# GESTALTUNGSWETTBEWERB SAINT-LOUIS-PARK, VOLTANORD, BASEL

**Bericht des Preisgerichts**

November 2021

# 13 / CORONELLA ∞ LOUIS

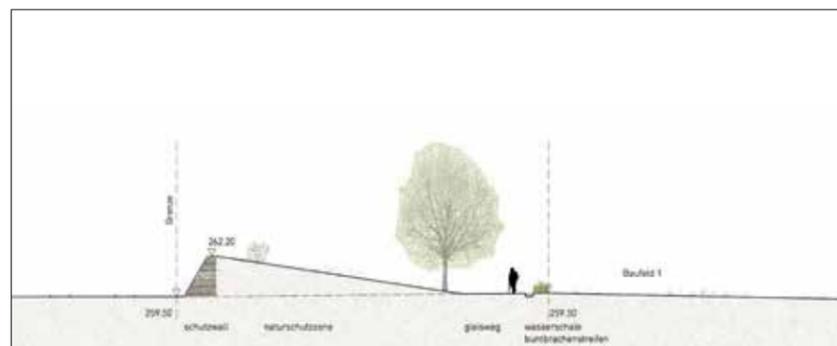
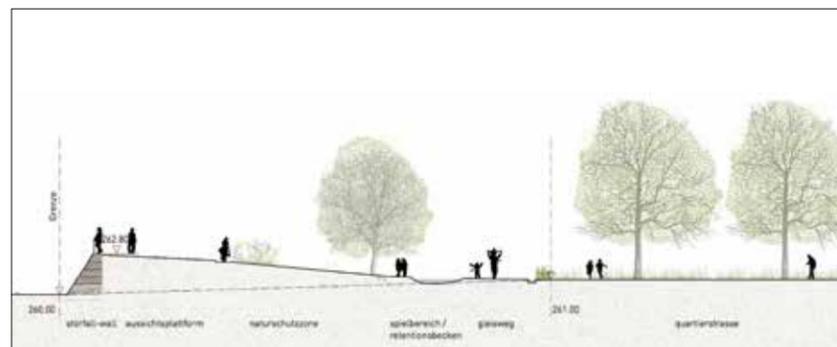
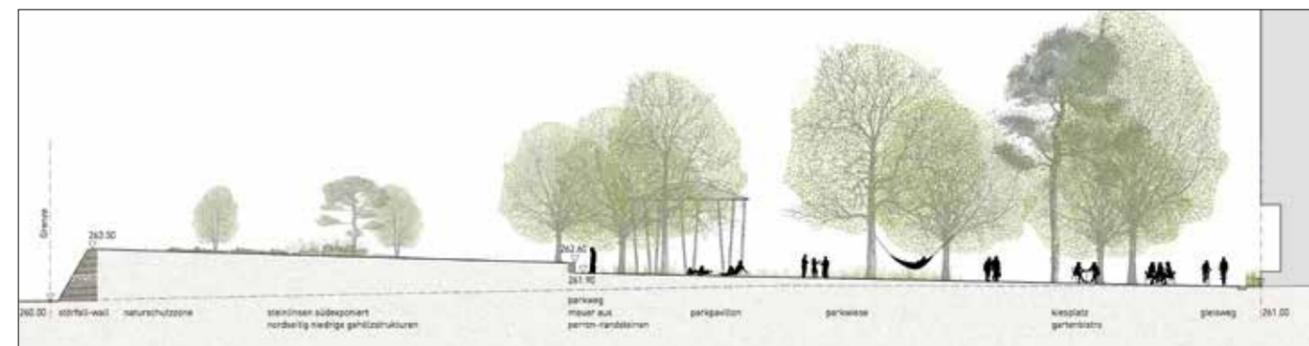
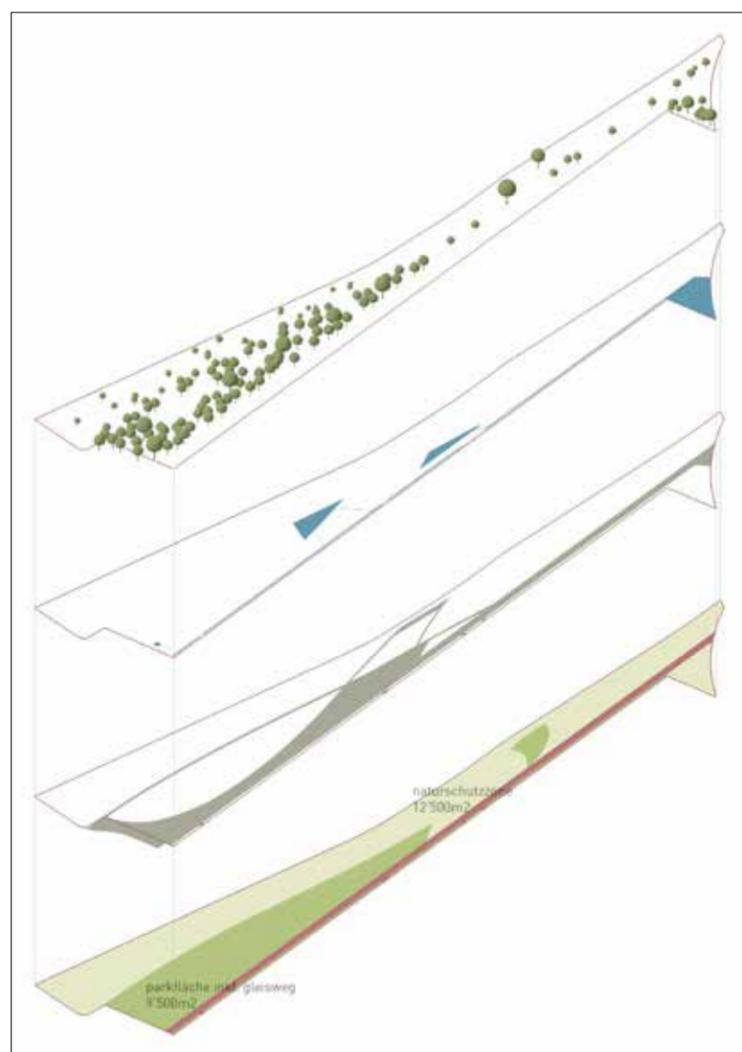
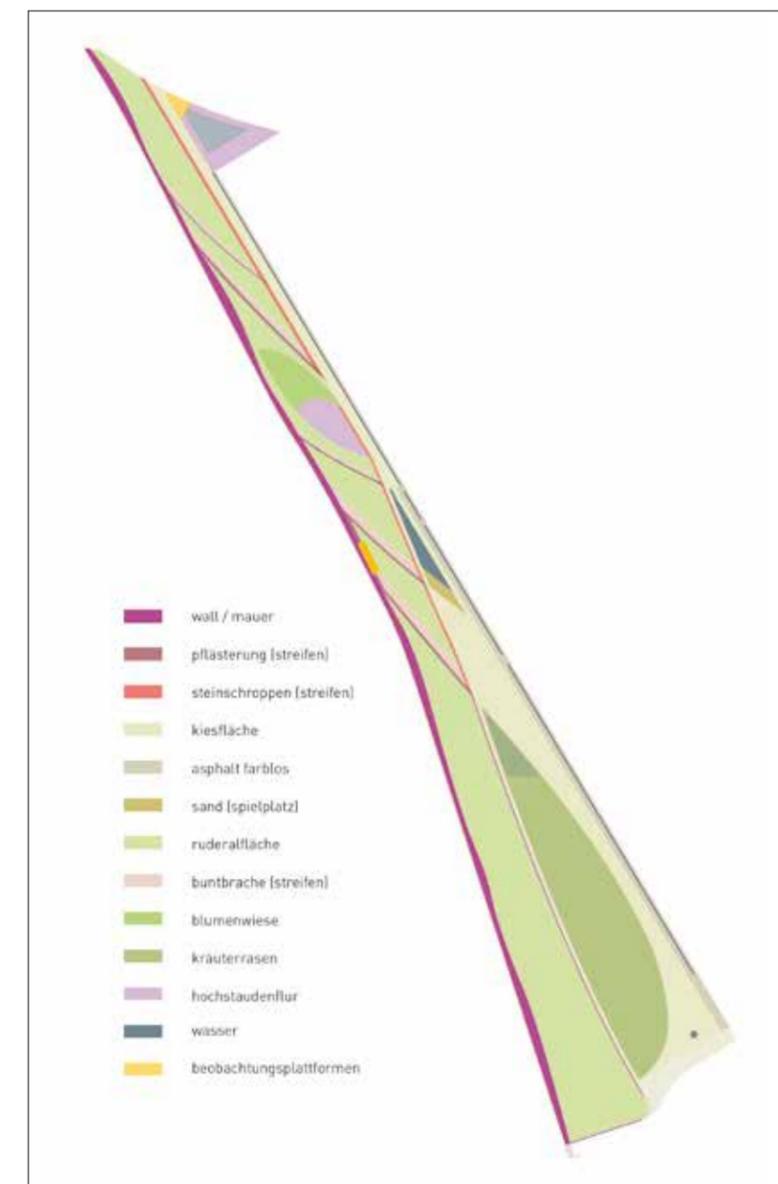
Der Störfallwall wird als leicht erhöhte Ruderalfläche mit eingelagerten Stein-/Sandlinsen und niedrigen Gehölz-/Saumstrukturen ausgebildet, welche im Süden durch eine Mauer aus wiederverwendeten Granitsteinen und im Norden mit einem Band aus Gesteinsschroppen zur Nutzungsfläche abgegrenzt wird. Zwischen Mauer und Wall wird die Ökofläche als sanft ansteigende schiefe Ebene ausgebildet, damit die Weite des Areals weiterhin spürbar ist. Durch das fein modellierte Mikrorelief und die vielfältigen, unterschiedlich exponierten Habitatstrukturen entsteht ein ökologisch wertvolles Lebensraumgefüge im Dienste des Biotopverbunds. Zur Bahnlinie hin wird eine unterschiedlich hohe Stampflehm-mauer vorgeschlagen, welche durch die farblich variierte Oberfläche ein spannendes Wellenbild für die Zugfahrenden bieten soll. Der Verlauf dieser Geländeform wird sehr schön in einer Abfolge von Querschnitten aufgezeigt. Ob Stampflehm für diese Anwendung angesichts der wenigen Personenzüge nicht zu hochwertig und überdies robust genug ist, wäre zu überdenken.

Vor den Fassaden entstehen durch die leicht geschwungene Belagsabgrenzung weitere und engere Bereiche. In der sinnfälligen Aufweitung an der Einmündung der Strasse zwischen Wohn- und Gewerbebauten entsteht ein Aufenthaltsbereich mit Pavillon, Sitzmöglichkeiten aus wiederverwendeten Brunnenrögen und Stützenfüssen sowie Pingpong-tischen und einem Wasser-Matschspielbereich. Die zahlreichen, teils parallel verlaufenden Wegführungen beengen allerdings diesen spitz zulaufenden Raum unnötigerweise.

Eine Wasserschale sowie ein sogenannter Buntbrachenstreifen verlaufen entlang der Fassaden und trennen die privaten Erdgeschosse von der öffentlichen Wegverbindung. Bahnschienen werden als Randabschlüsse bzw. Leitlinien zwischen Velo- und Fussgängerspuren verwendet. Das Meteorwasser wird in der Rinne gesammelt und in die Retentionsbecken im Norden bzw. im mittleren Bereich geleitet. Die Funktionalität dieses Systems und die grosse Retentionsfläche im Norden werden kontrovers diskutiert. Bemängelt wird aus Naturschutzsicht die schwache öko-

logische Einbindung der Retentionsbereiche in die angrenzenden Lebensräume.

Das Wegesystem aus wiederverwendeten Pflastersteinen entlang der ehemaligen Gleisbögen mit ihren begleitenden Buntbrachenstreifen wirkt etwas gesucht und im nördlichen Teil überladen. Die Wege wären aus Naturschutzgründen zudem als Stege auszubilden und für eine angemessene Hindernisfreiheit breiter auszugestalten. Damit würde sich eine einfachere und vermutlich überzeugendere Wegführung anbieten. Die vorgeschlagene Aussichtsplattform wäre möglich, darf aber nicht zum Aufenthaltsort werden und müsste ebenfalls nicht bodengebunden erfolgen. Die angedachten Buntbrachen erscheinen ortsfremd und den Naturschutzflächen im industriell geprägten Umfeld nicht angemessen.

Abschnitte in der Naturschutzzone mittels eines einfachen Ampelsystems und Information periodisch für eine definierte Zeit zur Nutzung durch die Parkbesucher freigegeben und dann wieder der natürlichen Sukzessionsentwicklung überlassen werden, um den offenen, pionierhaften Charakter der Ruderalflächen sicherzustellen. Auch eine Beweidung mit Ziegen wäre denkbar. Auf Stege wird explizit verzichtet. Andererseits sollen die von Menschen genutzten Flächen konsequent ökologisch wertvoll als Teil des Naturmosaiks ausgebildet werden. Die Jury würdigt diese interessanten Ansätze, sie vermögen aber leider den vorgegebenen Naturschutzzielen nicht gerecht zu werden.

Der Wettbewerbsentwurf zeigt im südlichen Teil eine sorgfältig komponierte Raumbildung mit gut nutzbaren Flächen, aber wenig differenzierten Spielangeboten, welche zudem direkt an der Erschliessungsachse angeordnet sind. Im nördlichen Teil verliert der Entwurf leider an Stringenz.
